JY-113-5

遷移過程での燃料粒子落下速度、質量、粒径の影響の説明資料

日本原子力研究開発機構 大洗研究所
高速実験炉部

第427回核燃料施設等審査会合（令和4年1月18日）における指摘

燃料粒子（ペレット）の落下挙動

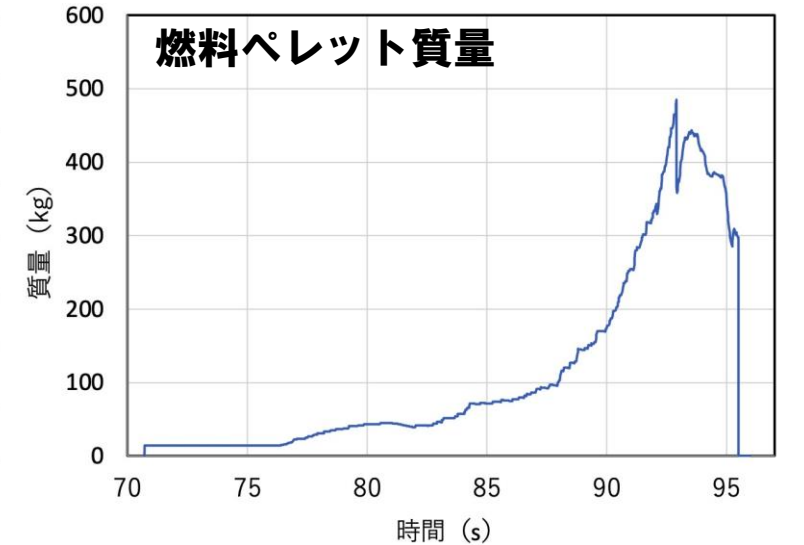
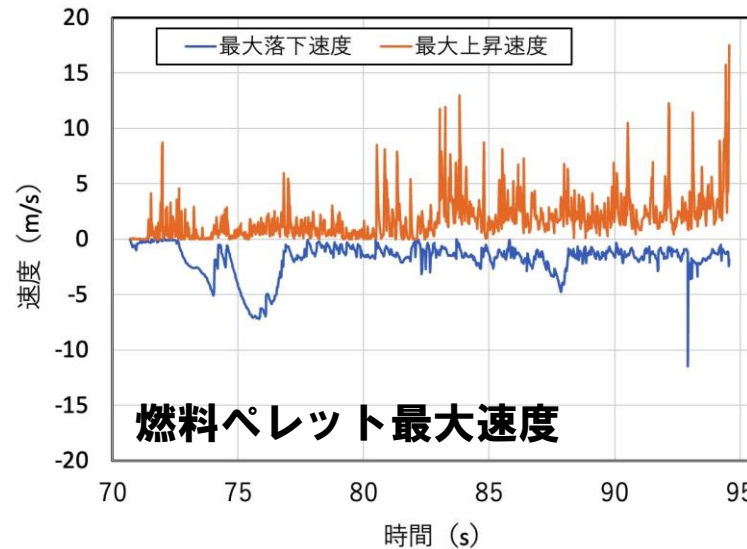
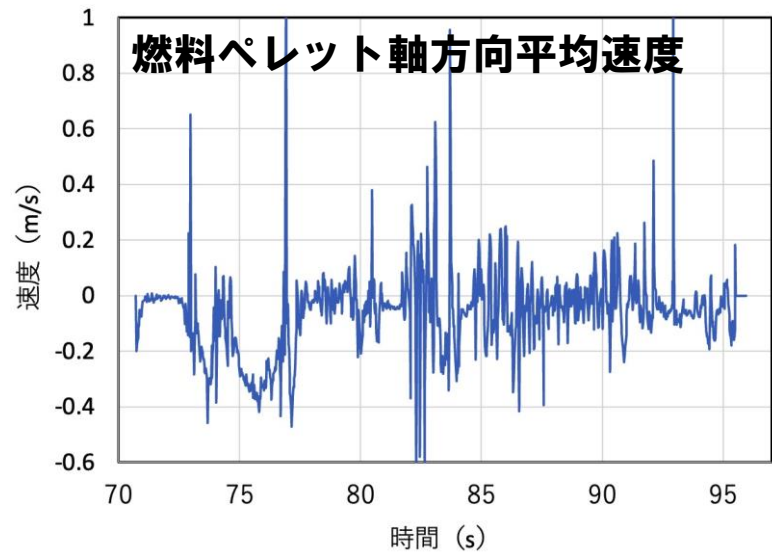
炉心損傷過程における燃料の崩落の過程について、SIMMERコードでどのように扱っているのか、崩落する燃料の質量と速度等の挙動を定量的に説明すること。また、不確かさケース1、2の両者についても定量的に説明すること。

■ 基本ケース（不確かさ影響評価ケース1（FCI））

■ 不確かさ影響評価ケース2（燃料スロッシング）

■ 反応度挙動

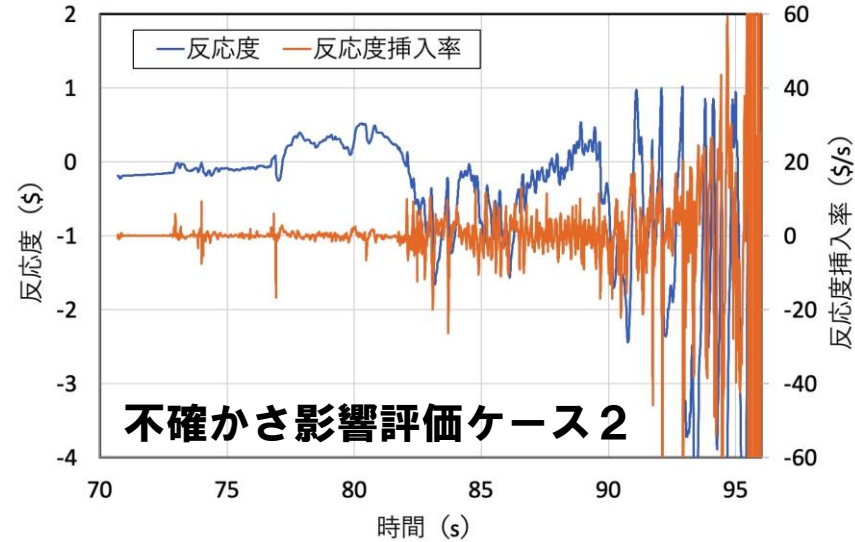
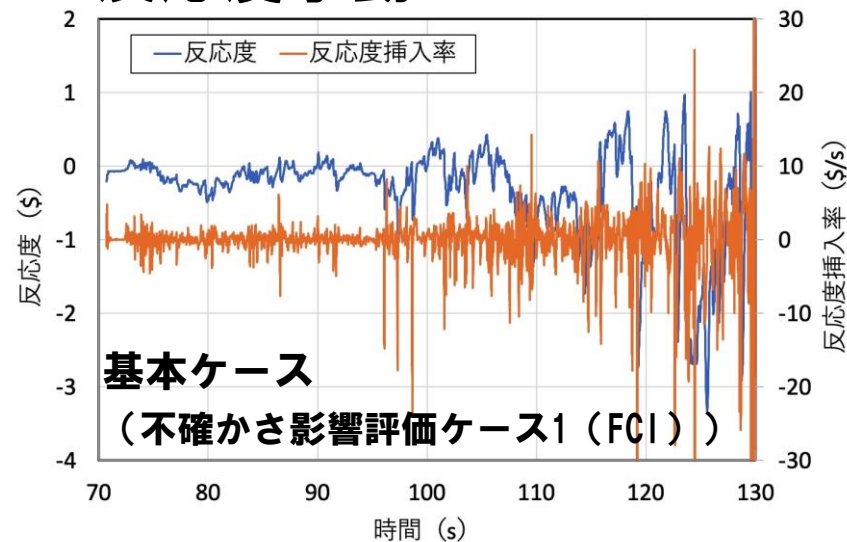
燃料の崩落による反応度挿入とスロッシングによる反応度挿入を定量的に説明すること。

- SIMMERコードでは、空間依存動特性モデルによって炉心全体の物質と温度の空間分布から反応度変化を求めている。個々の燃料の挙動による反応度を分離して評価することは難しい。
- 「常陽」の遷移過程において初期の数10秒間は被覆管の溶融によって破損した燃料ピンの燃料ペレットが炉心下部へ凝集する一方で、他所では局所的なFCIやFPガス圧の発生で多次元的な流動が生起されている。この過程でのこれらの燃料の動きを反映した空間依存動特性モデルによって計算された反応度挿入率は高々数 $\$/s$ 程度である。
- 一方、遷移過程における放出エネルギーは炉心物質全体のスロッシングによる燃料集中に支配される。SIMMERによる「常陽」遷移過程解析では、燃料ペレットと溶融スチールからなる炉心物質の粘性を粒径分布や粒子の体積率にかかわらずゼロとして、スロッシングによる燃料集中を保守的に解析しているため、粒径分布が炉心物質の流動性すなわちスロッシングによる放出エネルギーに与える影響は無い。
